HERINRICHTING N20 KORTESSEM

TUSSEN WINKELSTRAAT EN N76 DORPSSTRAAT

Addendum-Projectnota

AWV Limburg
versie 3 – november 2024

Figuur 28: Grondplan wegvak buiten bebouwde kom met nieuwe bomen achter het fietspad (deel 1)

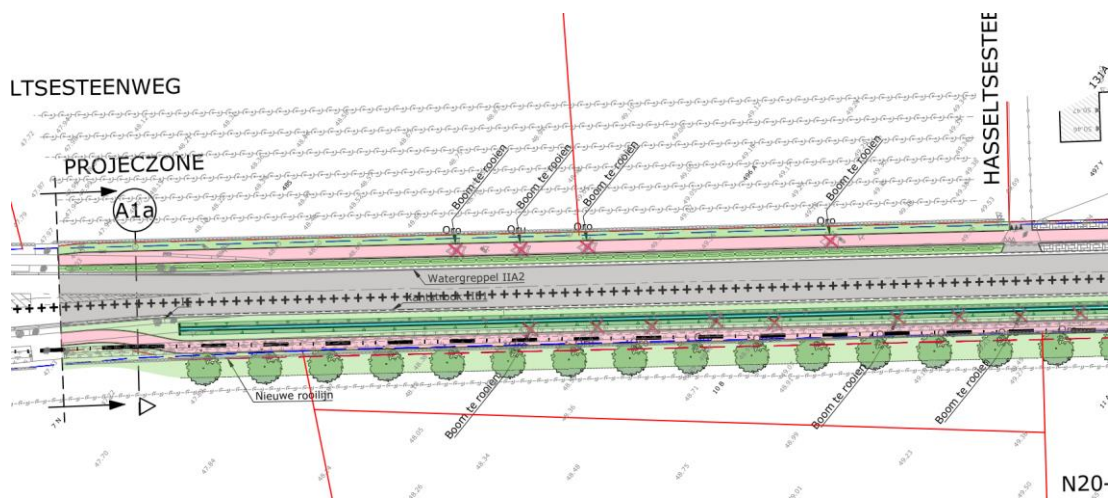
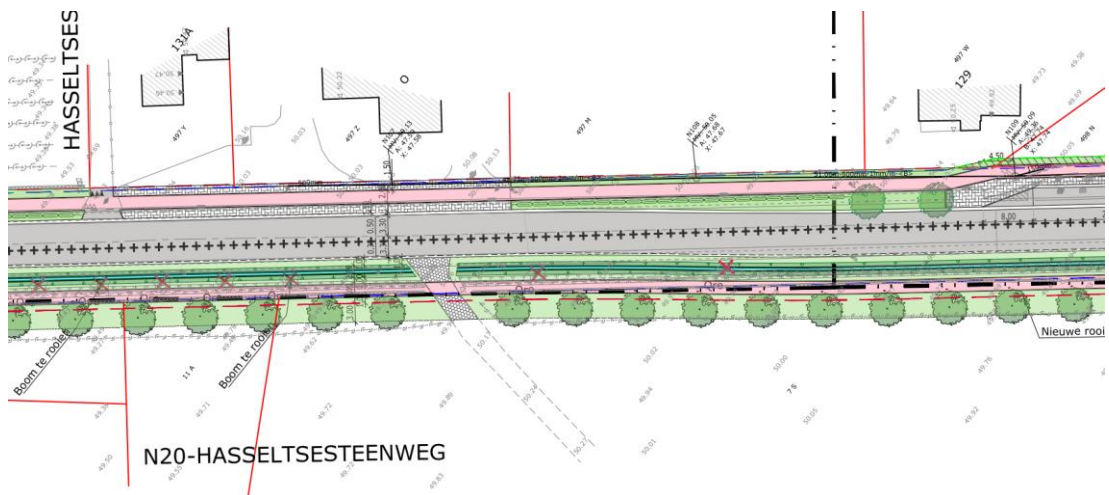
In deze alternatieve variant wordt voorgesteld om de bestaande bomen te rooien en een nieuwe bomenrij te voorzien achter het nieuwe fietspad. Een nieuwe gracht wordt voorzien tussen fietspad en rijweg.

- Realisatie uniforme bomenrij;
- Inname kan maximaal vermeden worden mits (beheers)overeenkomst m.b.t. nieuwe bomen achter het fietspad;
- Beperkte gracht afgestemd op de afwatering van de weginfrastructuur (inclusief fietspad);
- Meer sociale controle dan bij realisatie van het fietspad achter de meidoornhaag.

- Verlies huidige beeldwaarde en ecologische kwaliteit van de bestaande bomen en meidoornhaag / groenbuffer;
- Door het kappen van de bomen is er op korte tot middellange termijn een meer open wegbeeld wat sneller aanzet tot overdreven snelheden;
- Ook op lange termijn is er een veel opener wegbeeld wat eerder aanzet tot overdreven snelheden.

Gelet op het feit dat het belangrijkste nadeel van dit voorstel het verlies van de bestaande bomen is, adviseert studiebureau Tractebel dit voorstel te weerhouden mits gunstig advies van het Agentschap Natuur & Bos en het Agentschap Onroerend Erfgoed (gelet op het achterliggend/aansluitend beschermd dorpsgezicht). Gelet op het streefbeeld en het gunstig snelheidsremmend effect van een smaller wegbeeld (laaneffect) geniet de vorige variant, met bomen tussen fietspad en rijweg, echter de voorkeur. Een ruimere buffergracht achter het fietspad biedt ook beter een antwoord op de lokale waterproblematiek en past also beter in het rioleringsconcept.

Tijdens het digitaal overleg van 8 februari 2024 geeft het Agentschap Natuur en Bos aan dat het kappen van de bestaande bomen in overweging kan worden genomen mits aanplant van een nieuwe laanbeplanting. De zone in buffergroen achter de huidige meidoornhaag heeft, ondanks de jongere leeftijd, een hogere ecologische waarde. Het geniet de voorkeur deze maximaal te behouden van het standpunt natuur.

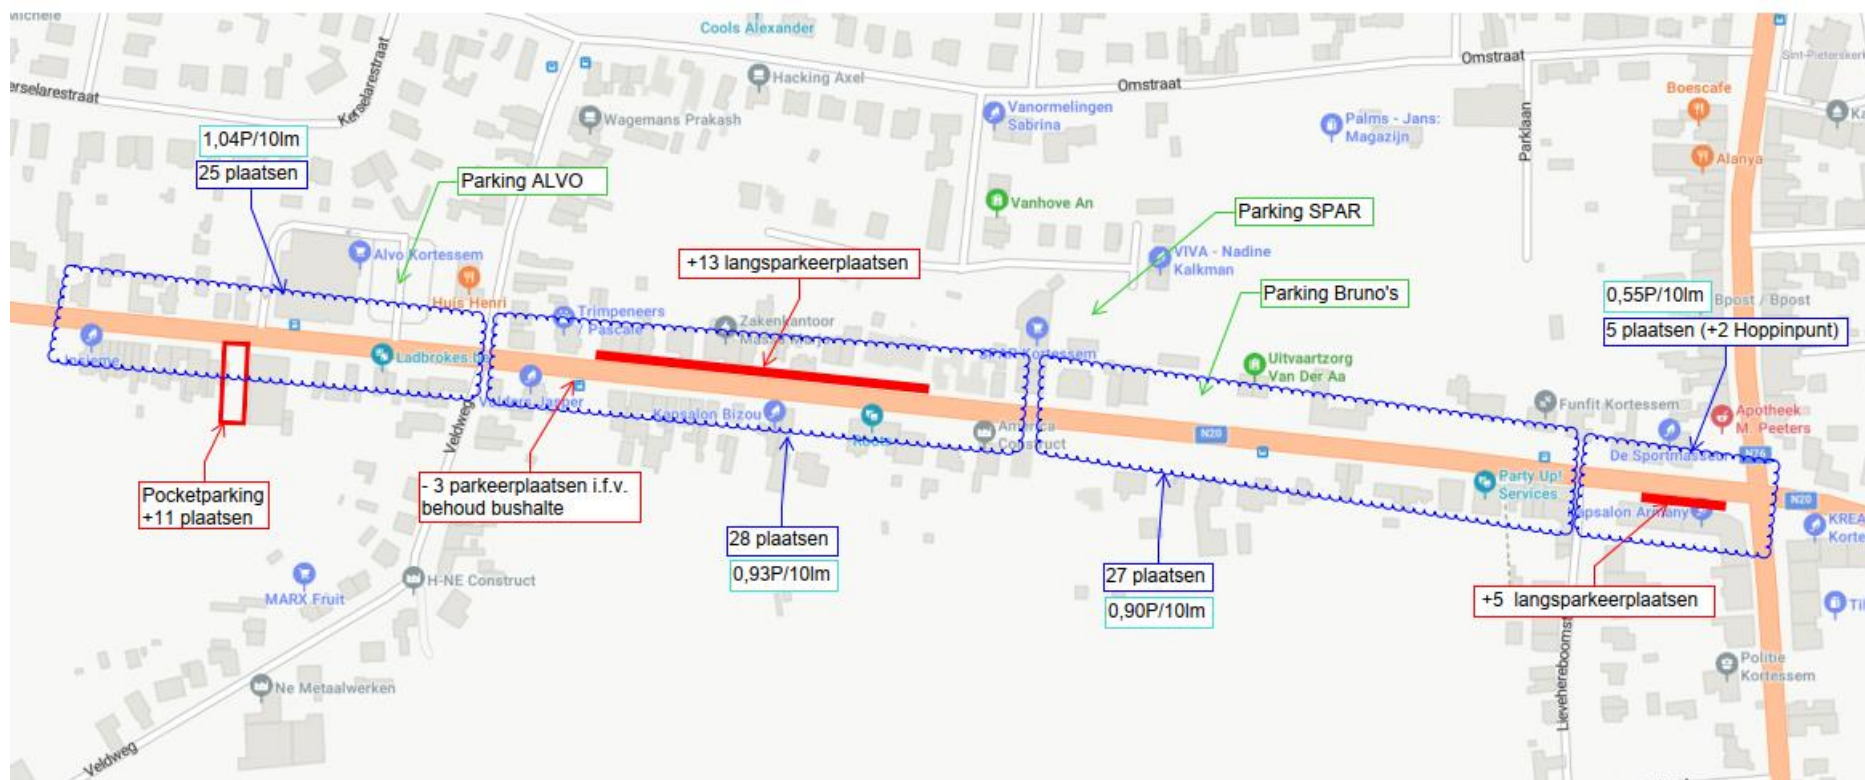
- Schuwzone tussen langspaarkeerplaatsen en fietspad verbreden naar 50cm – dit is erg belangrijk voor de veiligheid van de fietser;
 - Daartoe worden de langspaarkeerstrook hier versmald naar 2m i.p.v. eerder voorziene 2m20.

- Opmerking: Dit vraagt een aanpassing van de bovenlokale toeristische fietsroute. In de richting van Wellen dient met het kruispunt met de verkeerslichten recht over te steken, kort de N76 te volgen en via de Kortestraat aan te sluiten op de Lievehereboomstraat. In de richting van Kortessem-Centrum wijzigt er niets.

Er worden alzo 26 extra parkeerplaatsen voorzien waarbij rekening gehouden wordt met een optimale spreiding van de parkeerplaatsen en maximale afstemming op de lokale parkeerbehoeften. Daarbij wordt rekening gehouden met het aspect verkeersveiligheid.
